项目名称	汇德大厦景观施工图A版		
子项名称	B0-13 LP-6_03 通风井三底平面图		
修改人		项目负责人	邓永平
校对人		审核人	
出图章:	出图日期	2019年12月09日	版本号
	版次	13/20	YL-08

应甲方要求,依据最新景观方案设计,通风井三新增人防出入口廊架二图纸及夹胶玻璃调整为8+1.14PVB+8夹胶玻璃,变更如下:

深圳市万漪环境艺术设计有限公司
设计变更附图

项目名称	汇德大厦景观施工图A版		
	修改人		
子项名称	B0-14 LD-6-03 通风井三龙骨平面图		
	修改人		
项目 负责人

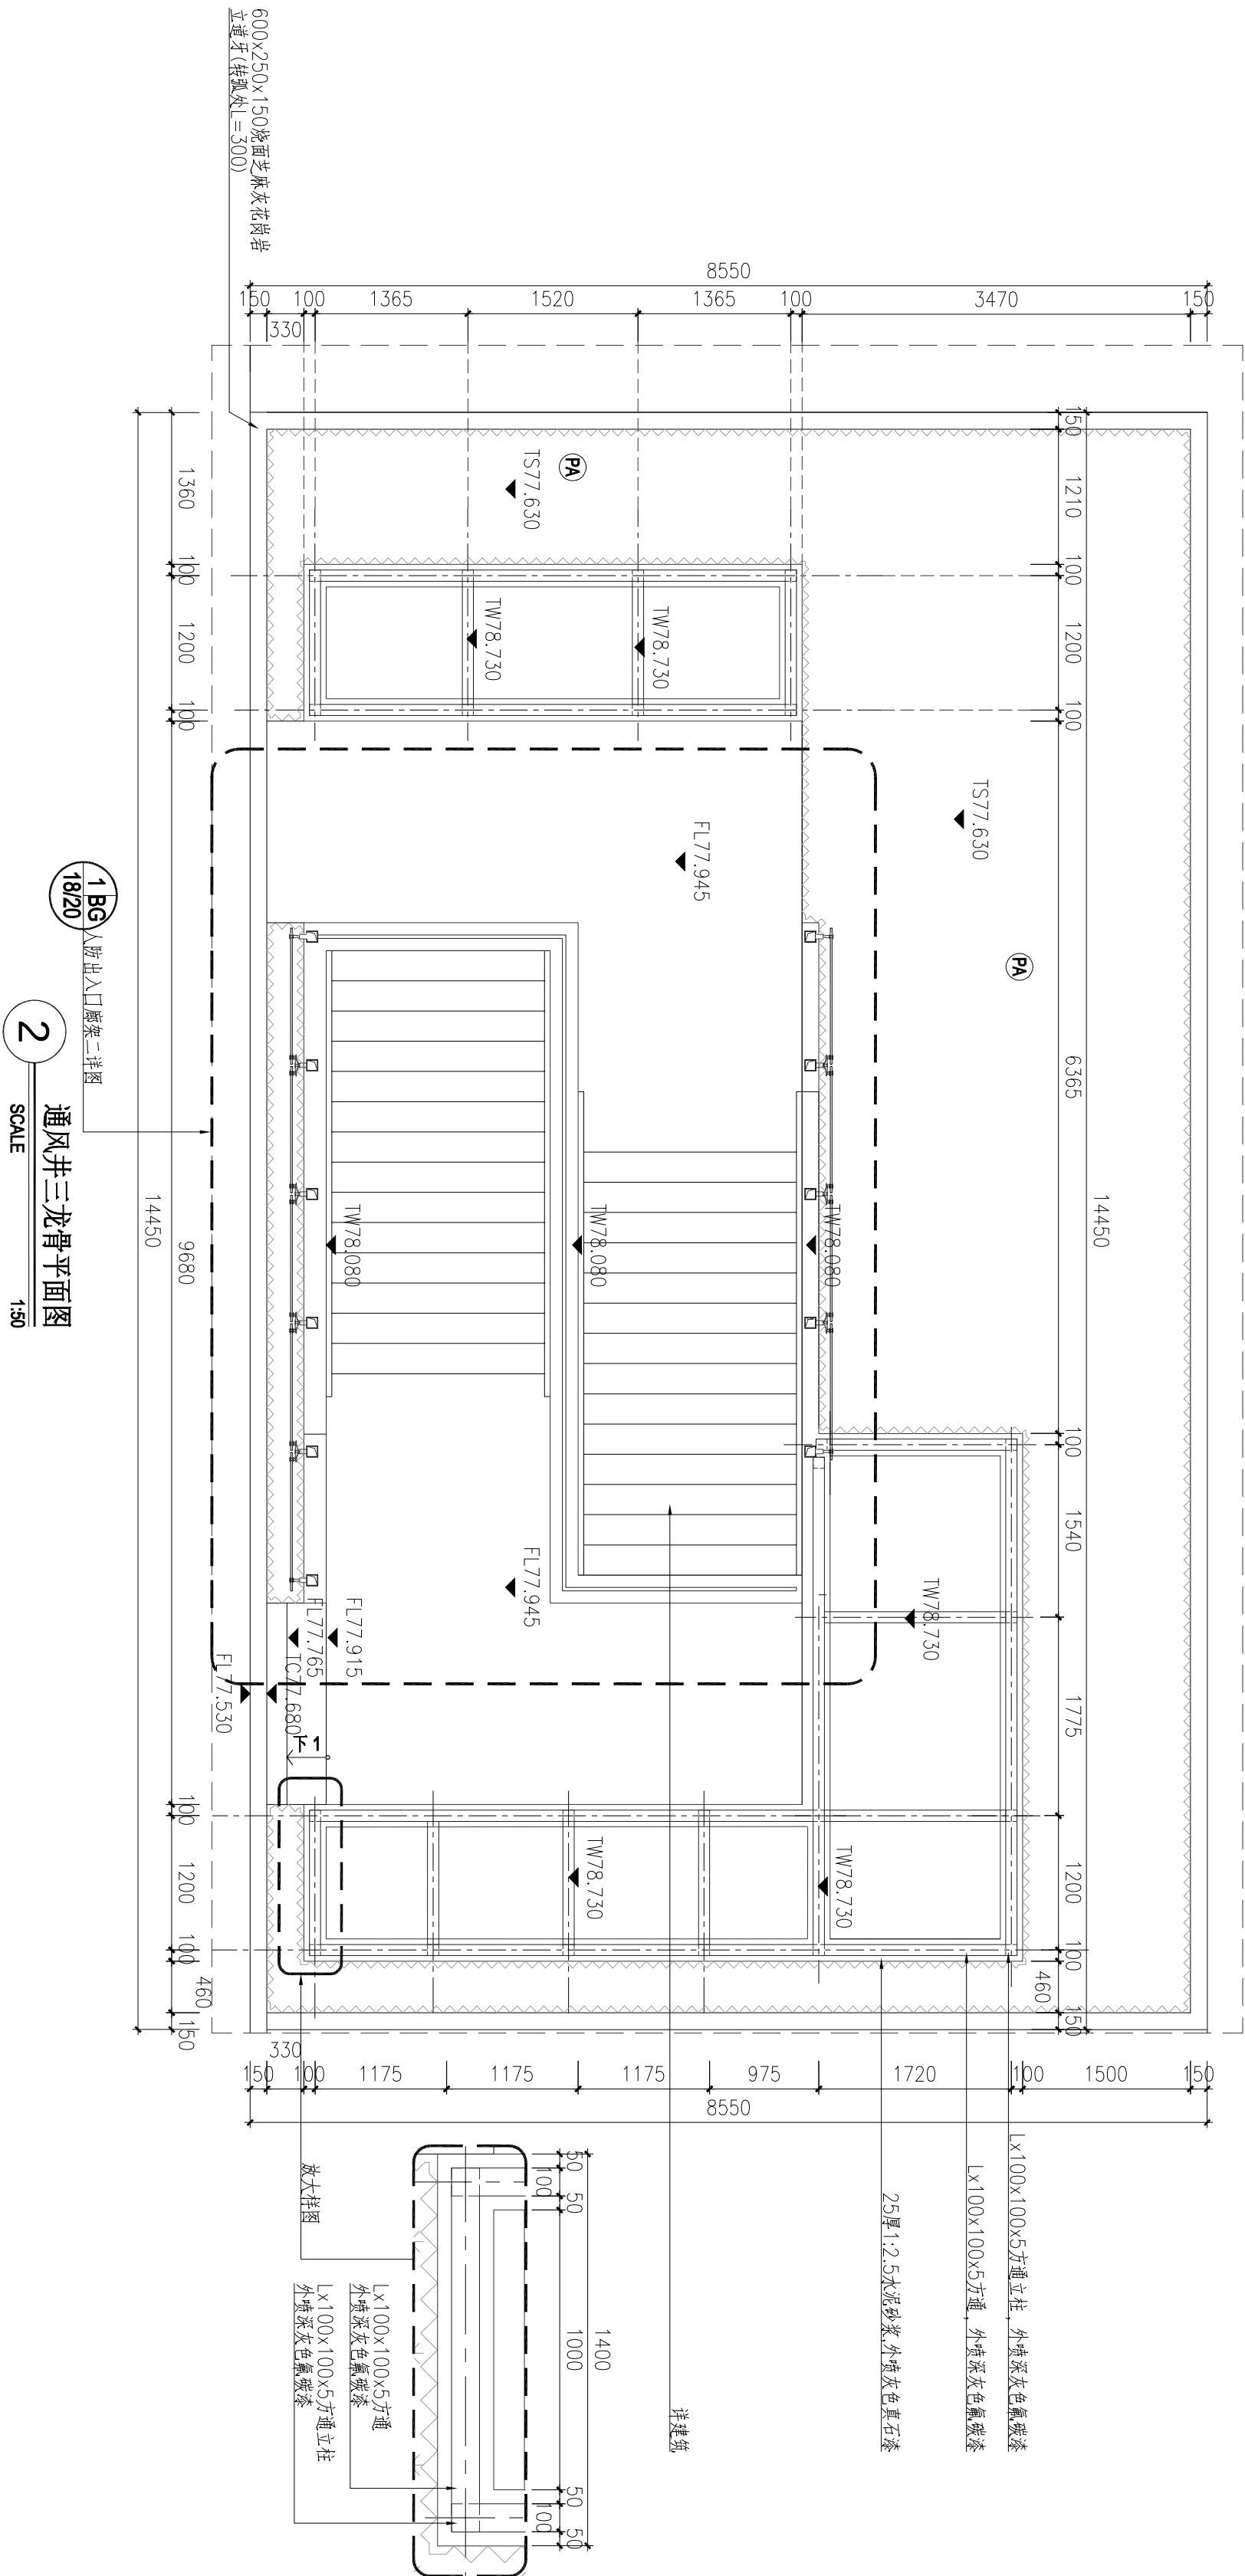
应甲方要求,依据最新景观方案设计,通风井三新增人防出入口廊架二图纸及夹胶玻璃调整为8+1.14PVB+8夹胶玻璃,变更如下:

项目名称	汇德大厦景观施工图A版										项目		校对人		审核人		出图章:		编号		
子项名称	B6-16 UD-6.03.1 通风井三顶立面图一/二										修改人		项目负责人		校对人		审核人		出图日期		版次
													邓晓华						2019年 12月 09日		YL-08
																			2019年 12月 09日		16/20

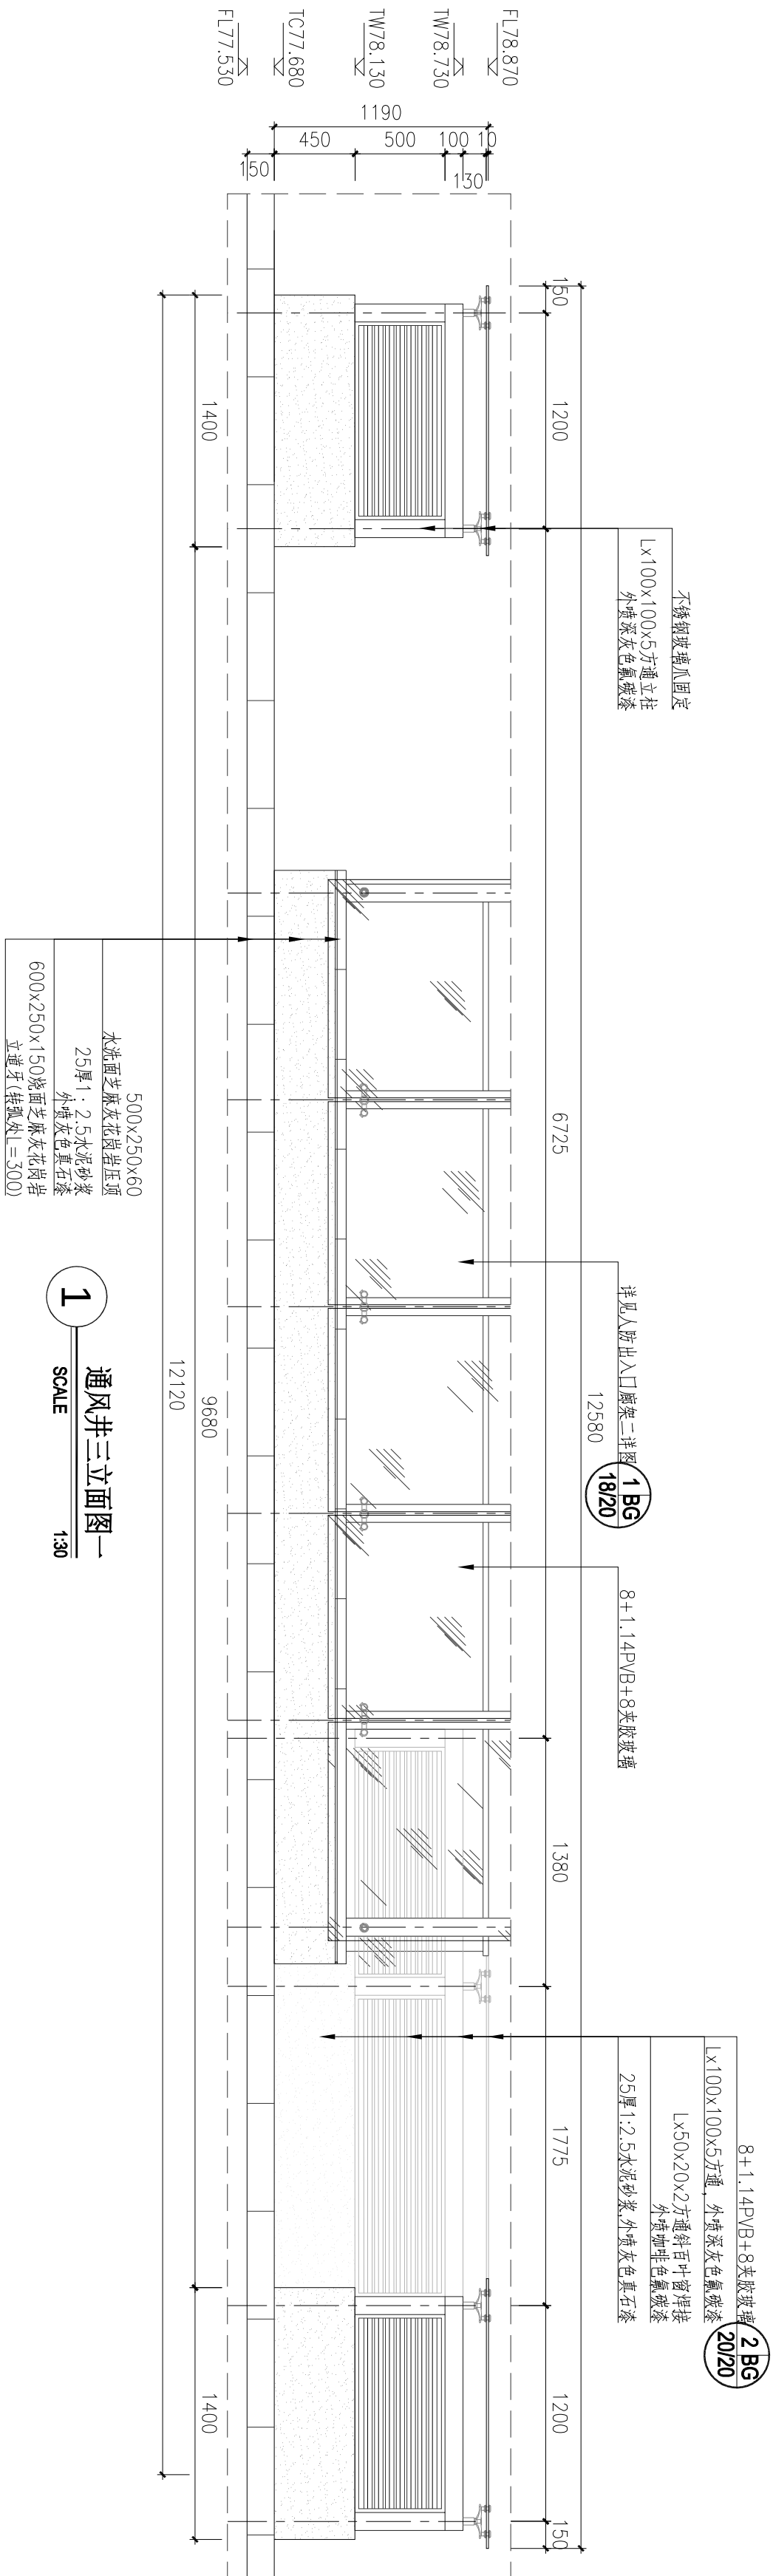
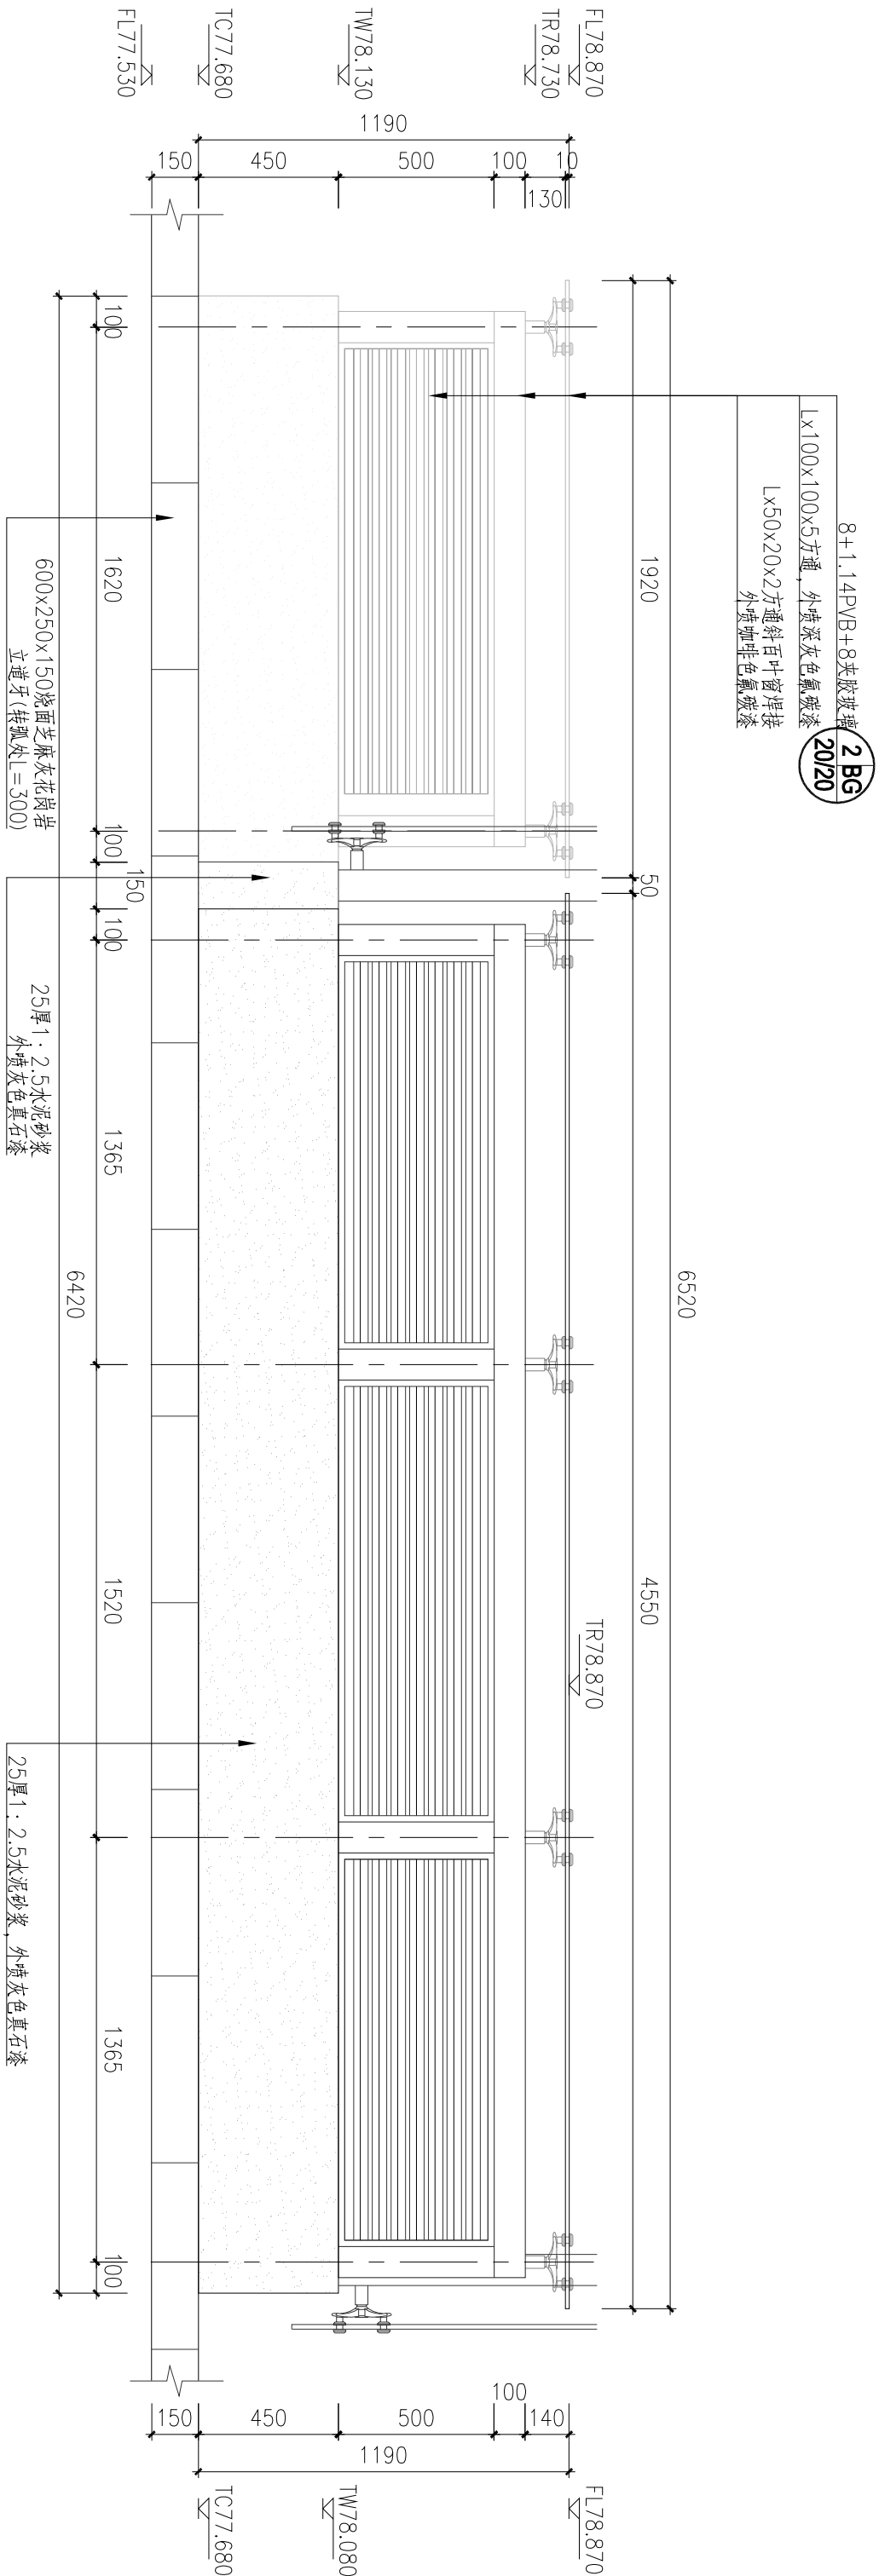
应用方要求，依据最新景观方案设计，通风井三新增人防出入口廊架二图纸及夹胶玻璃调整为8+1.14PVB+8夹胶玻璃，变更如下：
